水栓金具_外観類似品情報

No. R-023

件名 TK830 型 バルブカートリッジ違い

画像は TK830R

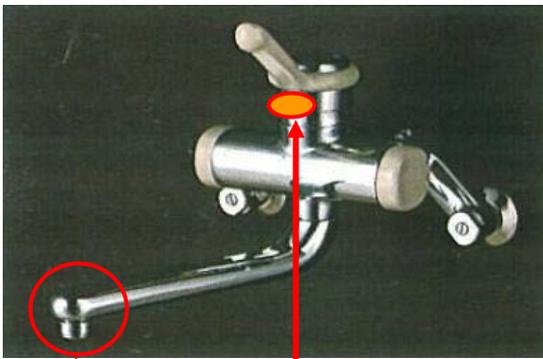
<後期品 (1987年2月以降)>

TK830R TK830RX
TK830SR TK830SRX

<前期品 : TK830 型>

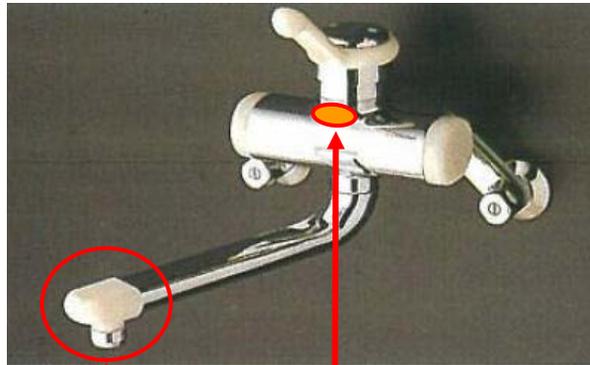
識別方法

- TOTOマークの位置で判断してください。
- 断熱キャップ部の有無の違いがあります。

断熱キャップ無し

TOTOマーク位置
ハンドル正面にあります。

<後期品 : TK830R 型 (1987年2月以降)>

断熱キャップ有り

TOTOマーク位置
本体上部にあります。

前期品と後期品ではバルブカートリッジの互換性はありません。
